改善箇所説明図

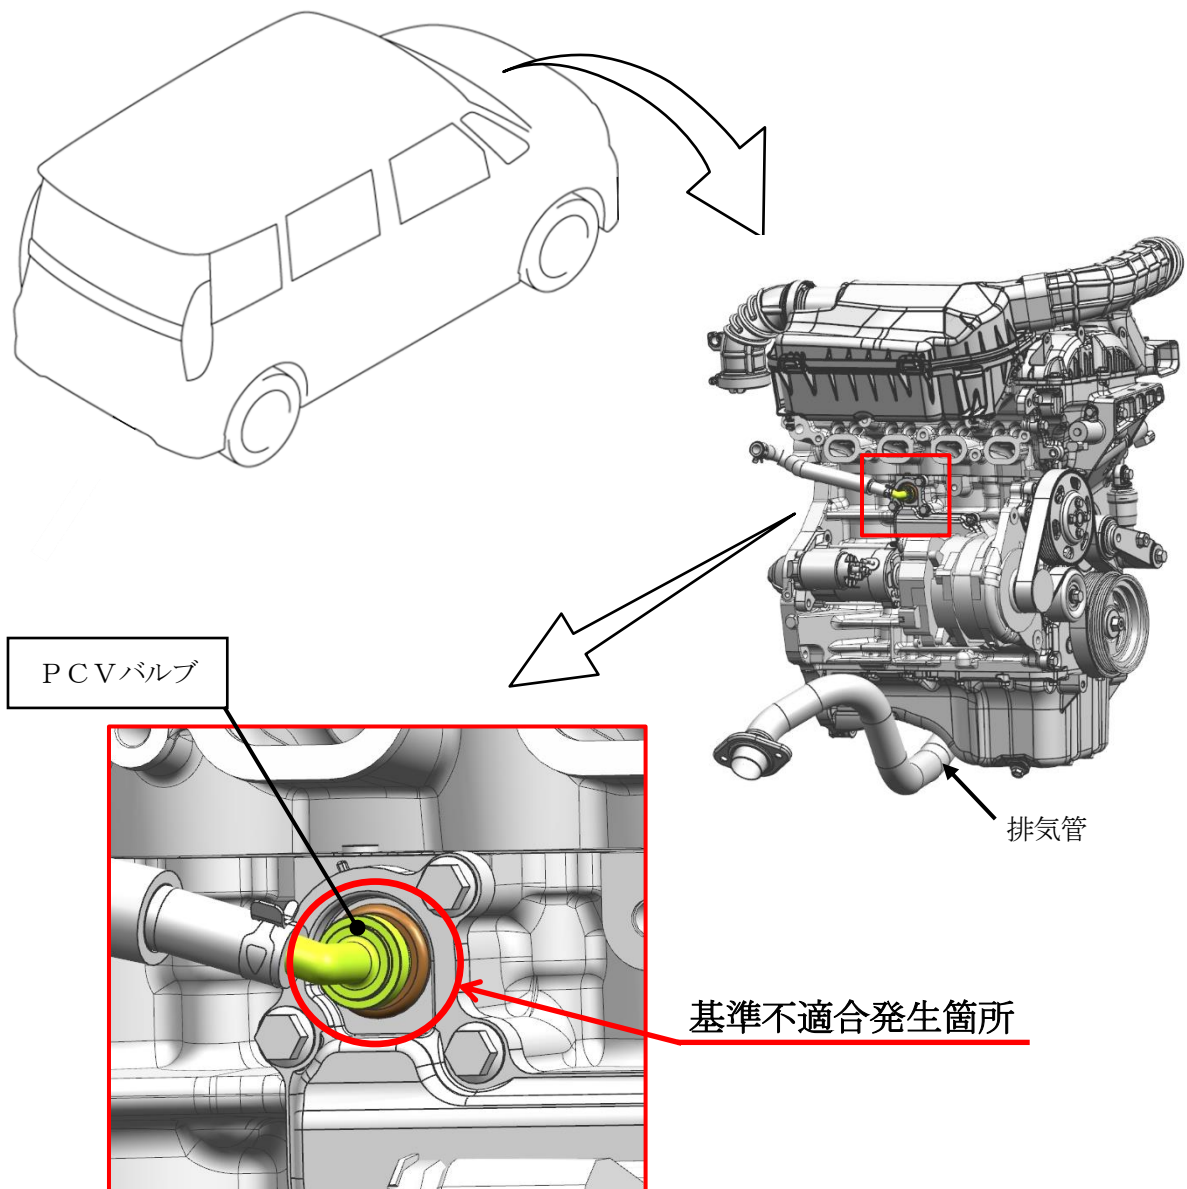
エンジンのブローバイガス還元装置において、PCVバルブが不完全な状態で組み付けたものがある。経年劣化した場合、挿入部からエンジンオイルが漏れる可能性があり、最悪の場合、排気管にエンジンオイルが滴下して火災に至るおそれがある。

全車両、PCVバルブの挿入状態の点検を行い、不完全な場合には、正しい位置に修正する。

識別： IDプレートに白金色の丸シールを貼付する。
